RESOLUCIÓN No. 2313

13 de agosto de 2026

POR LA CUAL SE OTORGA UN PERMISO DE OCUPACIÓN DE CAUCE Y SE DICTAN OTRAS DISPOSICIONES (POC-00101-25)

Geometría cargada en HEC-RAS del cauce en el punto del Cruce P24, condiciones existentes

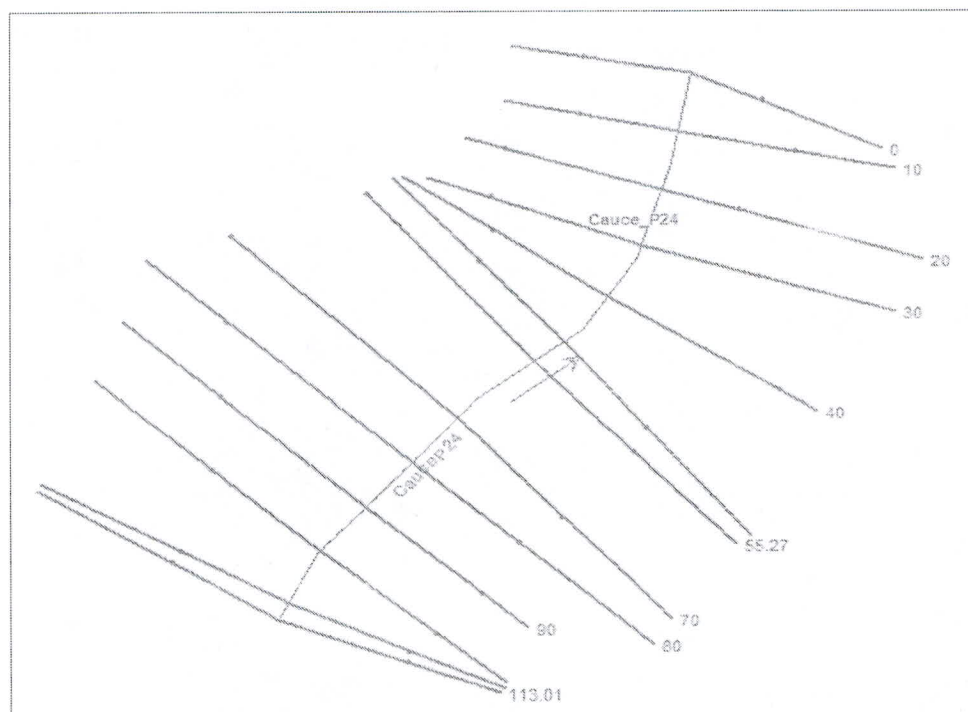
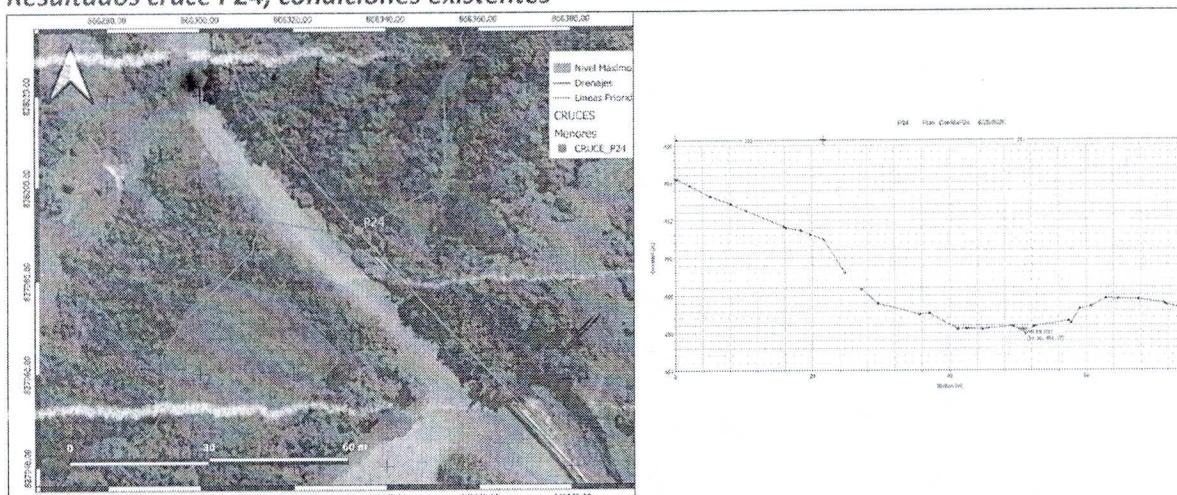
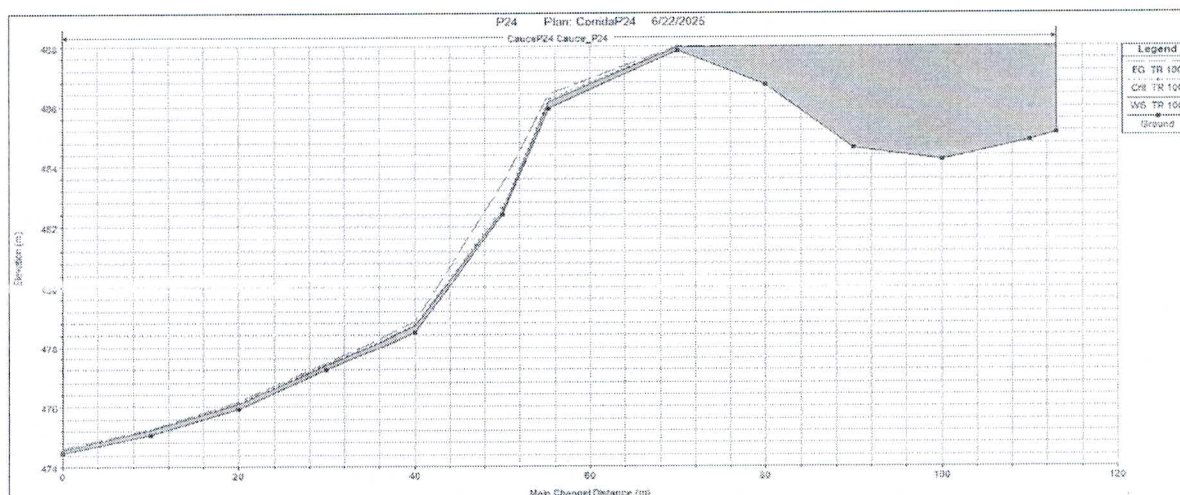
En la siguiente Figura se observa la geometría modelada en HEC-RAS del cauce existente en el punto del Cruce P24, en sus condiciones actuales.

En la Figura se presentan los resultados en el cruce para un periodo de retorno de 100 años. De la modelación hidráulica se observa que el nivel máximo a nivel del cruce (sección 55,27) alcanza la cota máxima de 486,17 m.s.n.m., la velocidad promedio en la sección es de 2,11 m/s y la profundidad máxima es de 0,23 m.

Sección hidráulica (55,27) para $T_{R_{100}}$
Cota máxima 486,17 m.s.n.m.

En la siguiente Figura se observa el perfil longitudinal del flujo a lo largo del tramo del cauce estudiado, en este se evidencia que se genera un remanso aguas arriba de la vía existente, dado que esta funciona como batea, lo cual genera alturas de lámina de agua mayores en las secciones aguas arriba de esta. Posterior al cruce de la vía, el flujo se regula y transcurre sin inconvenientes.

Dado que el cruce se realizará con una estructura metálica tipo marcos H y los apoyos se ubicarán fuera de la mancha de inundación obtenida, no es necesario desarrollar un modelo hidráulico con la implantación de esta obra, ya que, no se afectarán las condiciones existentes del flujo del drenaje natural.

Socavación general cruce P24

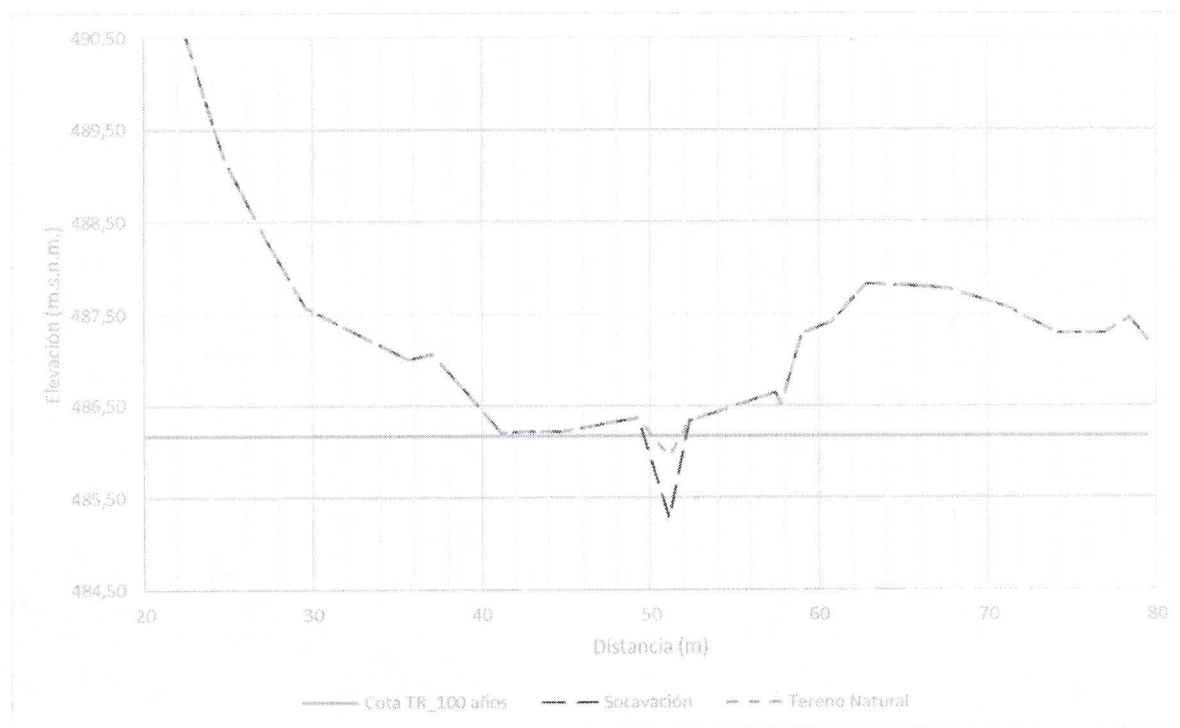
En la Figura se ilustra el perfil de socavación en la sección del cruce. Se observa que la profundidad máxima de socavación alcanza la cota 485,28 m.s.n.m., para una profundidad de 0,66 m medida desde el punto más profundo del canal y de 0,89 m desde la lámina de agua para TR=100 años. Para este caso, el cruce se realiza con una estructura metálica tipo Marcos H y los apoyos se encuentran ubicados fuera del área de influencia del nivel de aguas máximo para TR=100 años como se verá en el numeral 8. Por lo tanto, no se realiza socavación local para esta estructura.

Figura 1. Perfil ocupación por Cruce 10. Fuente: Radicado 2025-E 24206 del 19 de septiembre de 2025.

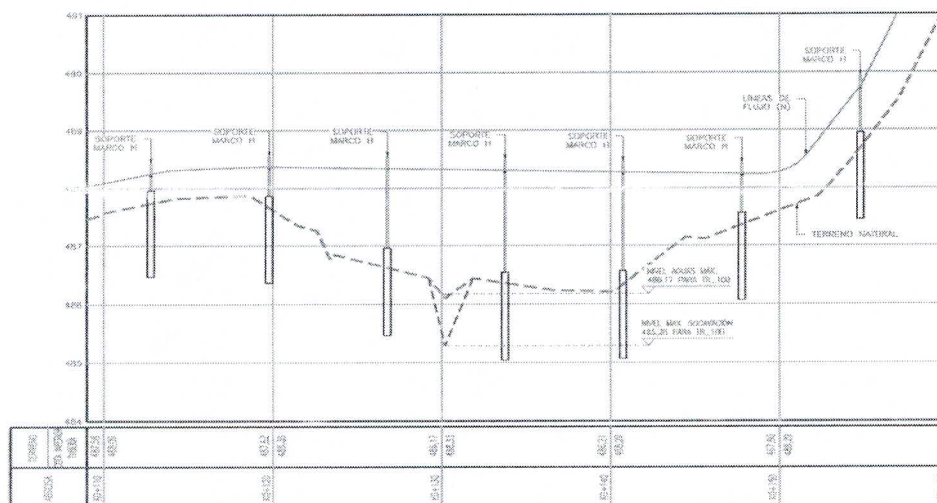
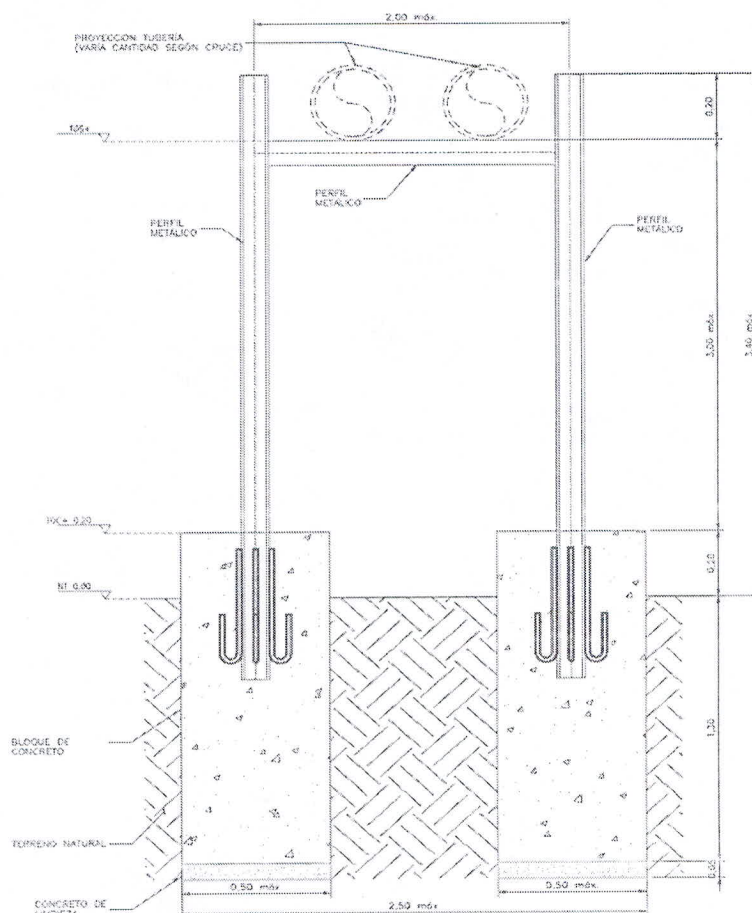
Las líneas de flujo cruzarán el cauce en el punto P24 de manera elevada y se apoyarán mediante soportes marco H. La superestructura de los soportes está compuesta por perfiles de acero al carbón A53 grado B SCH 40, los cuales soportan las cargas provenientes de las líneas de flujo en los sectores de escorrentía o depresiones naturales del terreno. La longitud entre soportes varía entre 6 y 8 m. La cimentación de los soportes de tubería consiste en un dado en concreto reforzado con una profundidad variable y una resistencia mínima a la compresión de 21,0 MPa, la cual garantiza la estabilidad general de la estructura. A continuación, se presenta un esquema en planta y perfil del cruce P24.

Se considera que los componentes hidrológico e hidráulico de la intervención cumplen con los requerimientos técnicos establecidos en la Guía Técnica de Criterios para el Acotamiento de las Rondas Hídricas en Colombia (MADS, 2018), garantizando que las modificaciones en la morfología del sistema lótico asociadas a la instalación de línea de flujo aéreo, en la fuente hídrica Drenaje sencillo Sin Toponimia se ajusten a las condiciones de diseño establecidas para un periodo de retorno de 100 años.

Dichas obras de ocupación deben construirse acorde y de conformidad a las especificaciones técnicas, estudios y anexos técnicos suministrados por el solicitante a través del expediente POC-00101-25, realizados y presentados por la persona jurídica ECOPETROL S.A., con Nit No. 899.999.068-1, representado legalmente por el señor Ricardo Roa Barragán identificado con cedula de ciudadanía No. 19.451.246 y con apoderado a nombre del señor Carlos Andrés Vidal Zamora identificado con cedula de ciudadanía No. 80.239.796 expedida en Bogotá D.C.
